Pièce K : Avis de l'Autorité Environnementale
et réponses du Maître d'ouvrage

**RD 914 – RN 314 - REQUALIFICATION
URBAINE DU BOULEVARD DE LA
DEFENSE ET DE LA RUE FELIX EBOUE
ENTRE L'AVENUE ARAGO A
NANTERRE ET LE BOULEVARD
CIRCULAIRE A PUTEAUX**

**Avis de l'autorité environnementale
sur le projet de requalification urbaine du boulevard de La Défense
et de la rue Félix Eboué entre l'avenue Arago à Nanterre
et le Boulevard Circulaire à Puteaux (Hauts-de-Seine)**

Figure 2 : Extrait de la pièce graphique 6.a.2 Plan de zonage – Quartier Faubourg de l'Arche

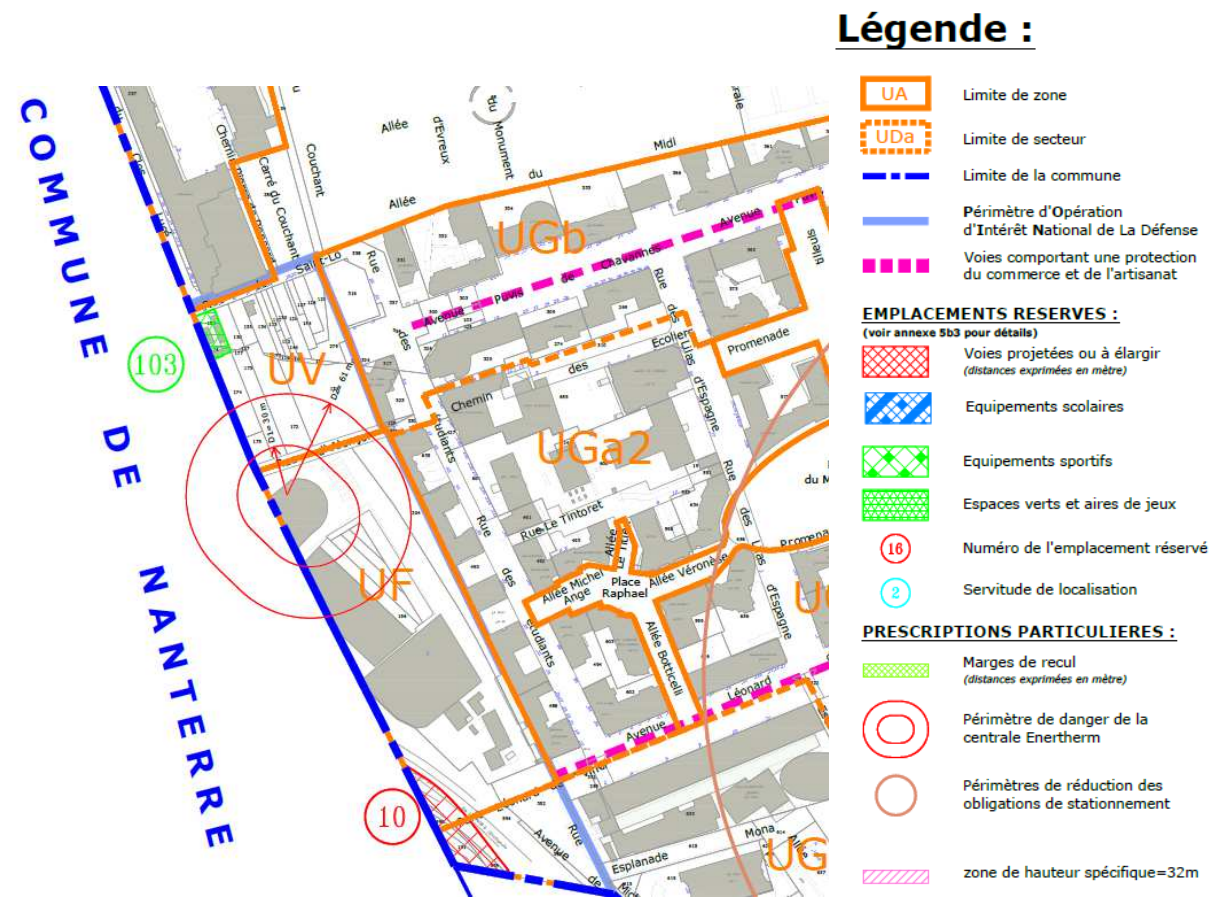
« Contrairement à ce qu'indique l'étude d'impact, une installation classée pour la protection de l'environnement (ICPE) existe au sein de l'aire d'étude, au n°2 de la rue d'Alençon sur la commune de Courbevoie. Il s'agit de la centrale de chauffage/climatisation de La Défense dont la gestion a été concédée à la société ENERTHEM. L'étude de dangers de cette activité est en cours d'actualisation. L'autorité environnementale indique que l'étude d'impact s'appuie donc sur des données susceptibles de minorer l'exposition du projet aux risques technologiques. »

De plus, la centrale n'est pas localisée en bordure immédiate de la RD 914, mais au-delà des emprises ferroviaires sur la commune de Courbevoie. La pièce « 6.a.2 Plan de zonage-Quartier Faubourg de l'Arche » du PLU de Courbevoie permet de confirmer l'absence d'impact de la servitude de la centrale Enertherm ; En effet, le périmètre de danger de la centrale Enertherm n'intercepte ni la RD 914, ni la RN 314 (Cf. figure ci-dessous).

La centrale ENERTHERM est bien mentionnée dans l'état initial de l'environnement, en page 163, dans le chapitre « 6.5.1 Le risque industriel : les installations classées pour la protection de l'environnement (ICPE) et les industries SEVESO » :
